PARECER DE AVALIAÇÃO

IDENTIFICAÇÃO			
DESIGNAÇÃO DO EInCA/PROJETO	Central Fotovoltaica de Quinta do Anjo		
TIPOLOGIA DE PROJETO	Instalações para produção de energia fotovoltaica	Fase em que se encontra o projeto:	Projeto de Execução
PROPONENTE	Azimuthbenefit, Ld ^ª .		
ENTIDADE LICENCIADORA	Direção Geral de Energia e Geologia		
EQUIPA RESPONSÁVEL PELA ELABORAÇÃO DO EInCA	YME - Gestão, Ambiente e Engenharia, Ld ^ª .		
AUTORIDADE DE AInCA	Comissão de Coordenação e Desenvolvimento Regional de Lisboa e Vale do Tejo		
ENQUADRAMENTO LEGAL	Decreto-Lei n.º 172/2006, de 23 de agosto, alterado e republicado pelo Decreto-Lei n.º 215-B/2012, de 8 de outubro	Data:	20-02-2019

Figura 1 – Implantação da Central Fotovoltaica Quinta do Anjo na Carta Militar nº 443.

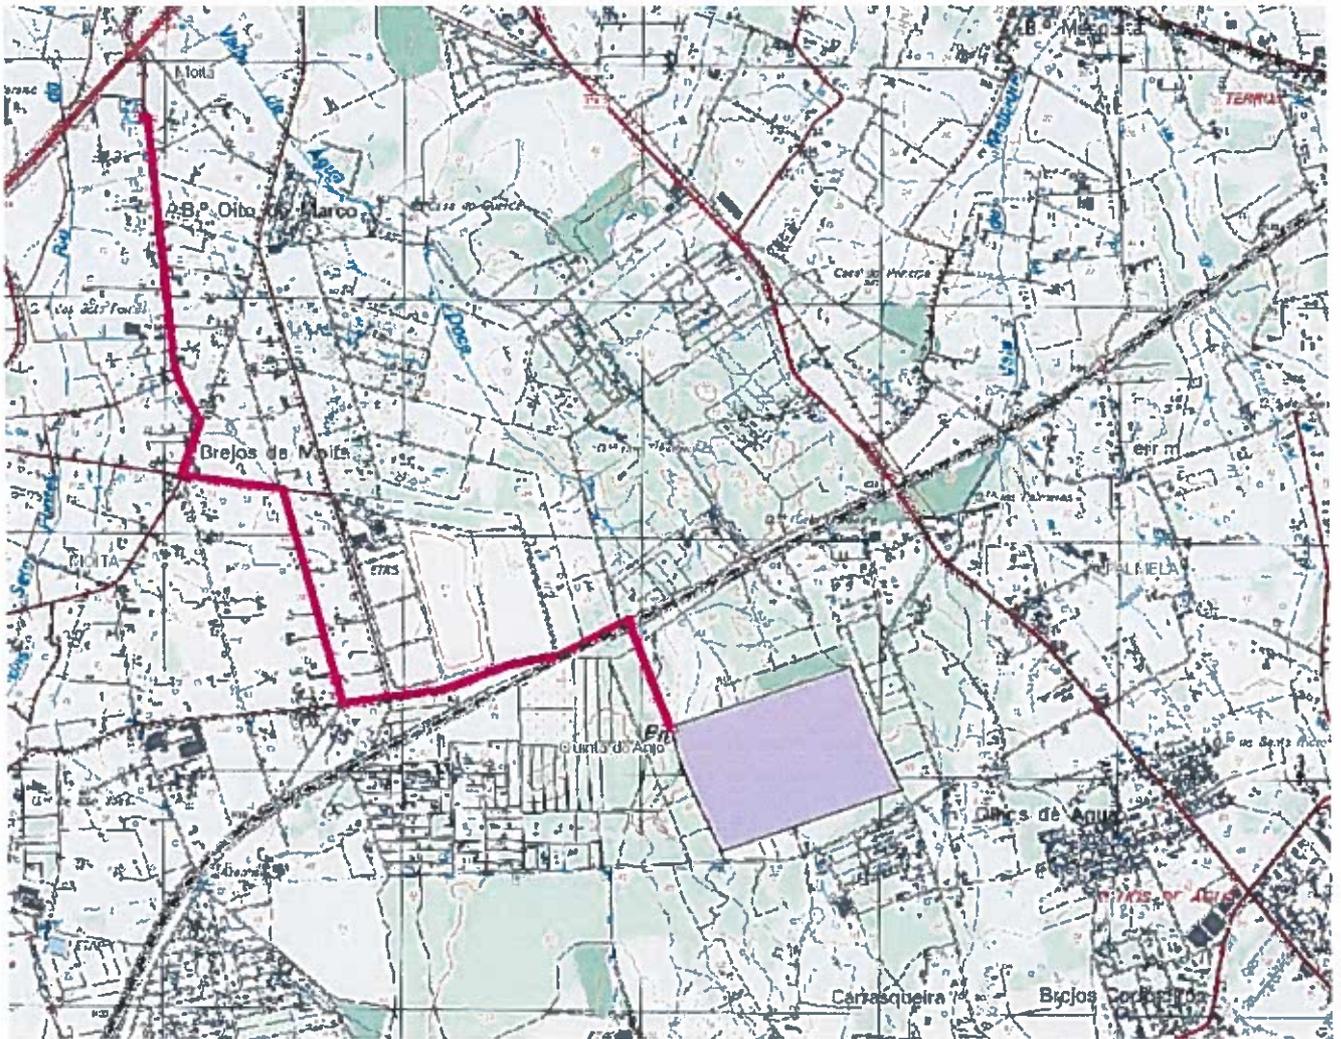
De acordo com o extrato da Carta Militar (cfr. Figura 1 em anexo), verifica-se que a área de implantação da central solar é atravessada por três troços de linhas de água (cabeceira, destacando-se a vala de Água Doce), afluentes ao rio de Moita que se encontra localizado a noroeste da área do projeto da central solar. Constata-se ainda na área de implantação da central solar, a existência de uma charca localizada a sul.

Face à existência das linhas de água na área de implantação do projeto (central solar e linha elétrica), o projeto de execução deverá respeitar as respetivas faixas de servidão do domínio hídrico.

.Relativamente à instalação da Central solar e da linha elétrica associada, deve ser salvaguardada a ocupação das linhas de água existentes, pelo que a definição dos locais de implantação das estruturas associadas à Central Solar, incluindo vedações, bem como dos apoios da linha elétrica não poderão interferir em caso nenhum com o respetivo leito. Caso ocorram atravessamentos de linhas de água (designadamente passagens hidráulicas) pelos caminhos interiores e condutas de cabos, ou a execução das obras necessárias, estes encontram-se sujeitos à obtenção de TURH (conforme Decreto-Lei nº 226-A/2007, de 31 de maio).
